Arq. William Enrique Taboada Díaz
Curador Urbano Primero de Montería

RESOLUCIÓN No. 426-2025, POR MEDIO DE LA CUAL SE DECLARA DESISTIDA LA SOLICITUD DE LICENCIA URBANISTICA DE CONSTRUCCION EN LA MODALIDAD DE DEMOLICION TOTAL Y OBRA NUEVA PARA EDIFICACIÓN UNIFAMILIAR CON COMERCIO Y DE SERVICIOS EN TRES (3) PISOS, CON RADICADO 23001-1-25-0194 DEL 11 DE JULIO DE 2025 Y SE ORDENA LA ENTREGA DE LOS DOCUMENTOS APORTADOS A LA MISMA, POR EL PETICIONARIO.

FECHA DE EXPEDICIÓN 31/12/2025

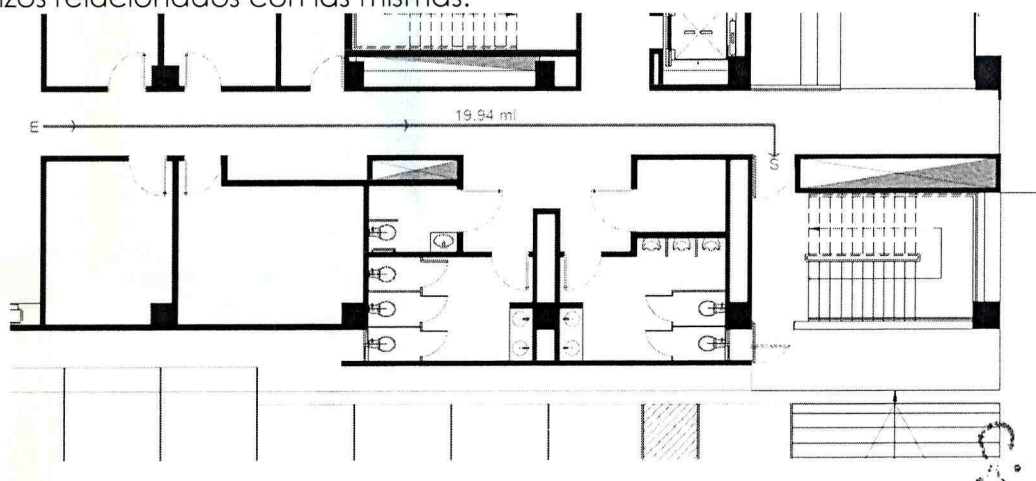
21. **OBSERVACION ARQUITECTÓNICA No. 28:** Debido a que todo cuarto o espacio habitable debe tener ventanas, claraboyas, tragaluces, sobre techos, puertas de vidrio, paneles transparentes o cualquier otro medio de ventilación o iluminación que dé hacia el cielo, calle pública, jardín, terraza, corredores, pasadizo o patio, se recomienda indicar ventanas o medios de ventilación en consultorios, cocineta, zona de juegos infantiles, cocineta, facturación y demás espacios que lo requieran en primer piso y área para oficina en pisos superiores.

Respuesta/ En los planos aportados en respuesta a las observaciones arquitectónicas no se evidencia el cumplimiento a esta observación por ejemplo no se indica ventanería sobre las vías en los pisos superiores para mayor ventilación e iluminación.
